SXV25、MCV25 系

標 題 マークIIワゴン、カムリグロシア、A541F系オートマチックトランスアクスル 修理書 内容訂正のお知らせ

A541Fオートマチックトランスアクスル トランスファーオイル量と注入要領に誤りが  
ありましたので訂正いたします。

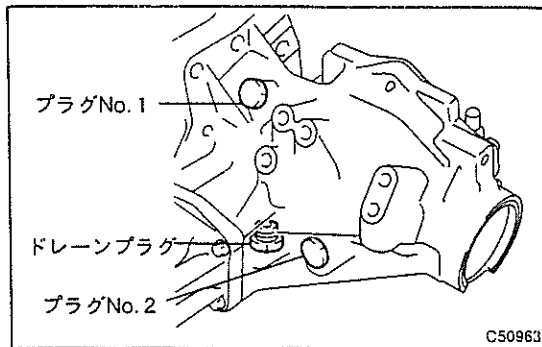
| トランスファー<br>オイル量 | <誤> <del>0.7L</del> → <正> <del>0.7L</del> <b>0.9L</b>  |
| 注入要領            | <div style="text-align: center;">  </div> <p>&lt;誤&gt; 67. トランスファーケースプラグ <del>No.1</del> 取り付け<br/>68. トランスファーケースプラグ <del>No.2</del> 取り付け</p> <p>→</p> <p>&lt;正&gt; 67. トランスファーケースプラグ <b>No.2</b> 取り付け<br/>68. トランスファーケースプラグ <b>No.1</b> 取り付け</p> |
